Bebauungsplan Nr. 656 - Mercatorstraße West - (vorhabenbezogener Bebauungsplan im beschleunigten Verfahren)

Stellungsnahmen

Stand: 15.03.2022

1. Stellungnahmen im Rahmen der Äußerungsmöglichkeit nach § 13a Absatz 3 Nummer 2 Baugesetzbuch (BauGB)

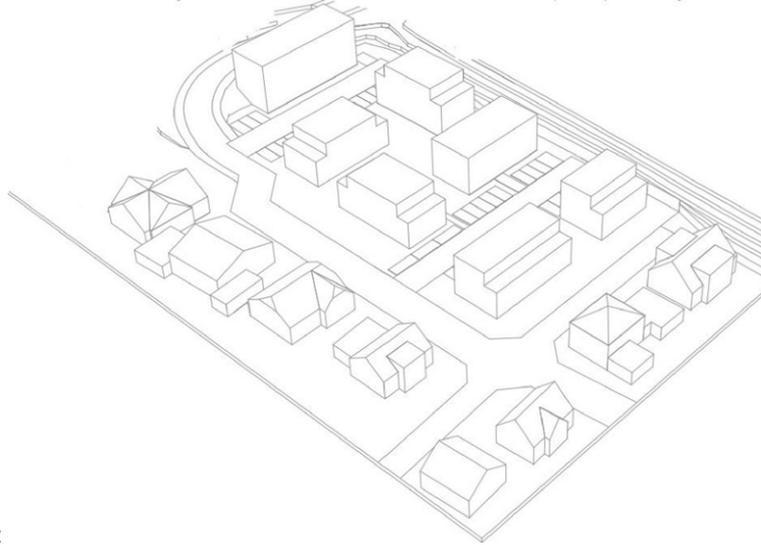
<p>Mercatorstr. 17 gibt es in der Spielstrasse 5 markierte Parkplätze. Hieraus erwarten wir als Folge ein gefährliches und rechtswidriges Zuparken der Spielstrasse außerhalb der markierten Parkflächen. Auch der nicht verkehrsberuhigte Bereich obere Teil der Mercatorstrasse wird durch die Bediensteten der Behörden und Büros bereits heute vollständig als Parkraum benötigt. Dies gilt auch für den breiteren Ausbau (früher Wendehammer) vor der Spielstrasse, der täglich vollständig als Parkraum genutzt wird. Sollte dieser Teil der Strasse verkleinert werden, um sie für die Bebauung zu nutzen, erhöht sich der Parkdruck und wir können nicht erkennen, wo diese Fahrzeuge abgestellt werden sollen. Weiterhin wäre durch die Verkleinerung des Bereiches die An- und Abfahrt der Bereitschaftspolizei massiv eingeschränkt. Wenn die Strasse dort eingengt wird, gibt es keine Ausweich- und Warteflächen bei Aktivität der Bereitschaftspolizei. Insbesondere, da neben den Fahrzeugen der Bereitschaftspolizei auch Fahrzeuge der naheliegenden Ämter in den Fahrzeughallen geparkt und bewegt werden, können wir den Begriff „überdimensionierten Kurvenbereich“ nicht nachvollziehen. Insgesamt sehen wir ein deutlich erhöhtes Verkehrsaufkommen, das auch den Schulweg unserer Kinder gefährdet.</p> <ul style="list-style-type: none"> · Die Aufgabe des öffentlichen Grünstreifens (Flurstück 735) würden wir sehr bedauern. Im Rahmen des Bebauungsplanes 492 handelt es sich um eine Kompensationsfläche, deren Bewuchs und Baumbestand von der NLG durch das Landschaftsplanungsbüro Selling in 2002 geplant, berechnet und umgesetzt wurde. Die Fläche ist im Bebauungsplanes 492 unter Punkt 7.4 ausgewiesen und unter Punkt 8 definiert worden. Hier würde uns interessieren, wie hierfür eine Kompensationsmaßnahme aussieht. Vor dem Hintergrund, dass die geplante Bebauung sehr abweichend von der Bestandsbebauung mit Ein- und Doppelhäusern ist, wäre eine Aufrechterhaltung des Grünstreifens für uns sehr wünschenswert. Gemäß Bebauungsplan 492 verläuft im oder direkt hinter dem Grünstreifen eine öffentliche Versorgungsleitung. Hier stellt sich ebenfalls die Frage der Überbaubarkeit bzw. Verlagerung auf ein Privatgrundstück. · Fraglich ist für uns, wie die Versorgung der Objekte mit Energie und Wärme erfolgt. Kann das bestehende Fernwärmenetz ohne Einschränkung für die derzeitigen Anwohner/Nutzer entsprechend genutzt oder erweitert werden? Im Bebauungsplan 492 waren fossile Brennstoffe als Wärmelieferant ausgeschlossen worden. Dies müsste auch für das neue Vorhaben als Teil des Gesamtquartiers gelten. · Eine weitere Frage ist die Kanalisation. Ist die bestehende Infrastruktur in der Lage, die Verdopplung der Haushalte zu gewährleisten? Insbesondere Zu- und Abwasser sind u.E. zu berücksichtigen um Nachteile und Gefahren (Überflutung/verstopfte Kanalisation) für die Nachbargrundstücke zu vermeiden. Wir können nachvollziehen, dass die Fläche innerstädtisch der wohnwirtschaftlichen Bebauung zugeführt wird und begrüßen dies. Aus Sicht eines direkten Nachbarn bitten wir darum, dass unsere o.g. Punkte, insbesondere die Sicherheit unserer Kinder (nur eine Zuwegung außerhalb/vor der Spielstrasse), Reduzierung der Vollgeschosse (Privatsphäre, Lärmbelästigung und Wahrung des Quartiercharakters), Berücksichtigung des erkennbaren Parkraumproblems und Erhaltung von möglichst vielen Bäumen und Grünbereichen (Grünstreifen) Berücksichtigung findet. [...]
